OGGETTO Presentazione osservazione.

Progetto: Nuovo parco eolico denominato "Energia Monte Petralta" della potenza nominale complessiva di 30 MW e relative opere connesse, tra cui un nuovo elettrodotto aereo AT 132 kV, di lunghezza superiore ai 10 km, da realizzare nei comuni di Sestino (AR), Badia Tedalda (AR), Carpegna (PU), Borgo Pace (PU) e Mercatello sul Metauro (PU).

Codice Procedura: 10772

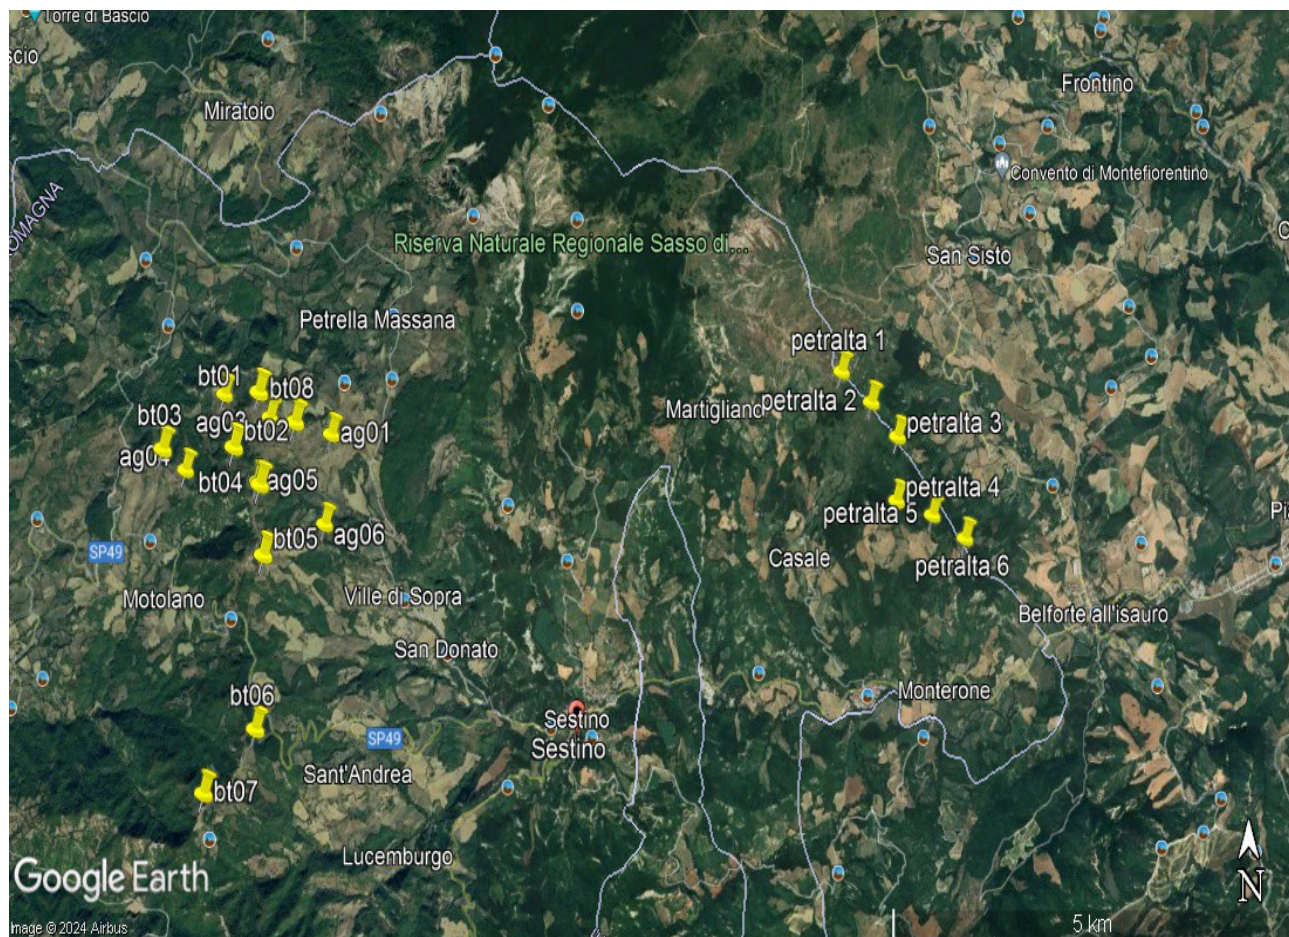
Il progetto eolico denominato ENERGIA MONTE PETRALTA della società Fred Olsen Renewables Italy srl composto da 6 aerogeneratori alti 202,5 metri per un totale complessivo di potenza elettrica di 30 Mw si colloca, come si evince dal documento "*Presentazione dell'istanza per l'avvio del procedimento di valutazione di impatto ambientale*", a circa 100 metri dalle aree naturali tutelate ZSC Sasso di Simone e Simoncello e ZPS Monte Carpegna e Sasso Simone e Simoncello e a circa 3,5 chilometri dalla ZSC Monti Sasso Simone e Simoncello.

Soffermandoci quindi sulla unicità simbolica del Sasso Simone e Simoncello, risulta difficilmente condivisibile il valore basso e la descrizione "*Nell'area di studio non si riscontrano particolari singolarità paesaggistiche*" presente a pag. 64 del documento STUDIO DI IMPATTO AMBIENTALE: ALLEGATO B - RELAZIONE PAESAGGISTICA.
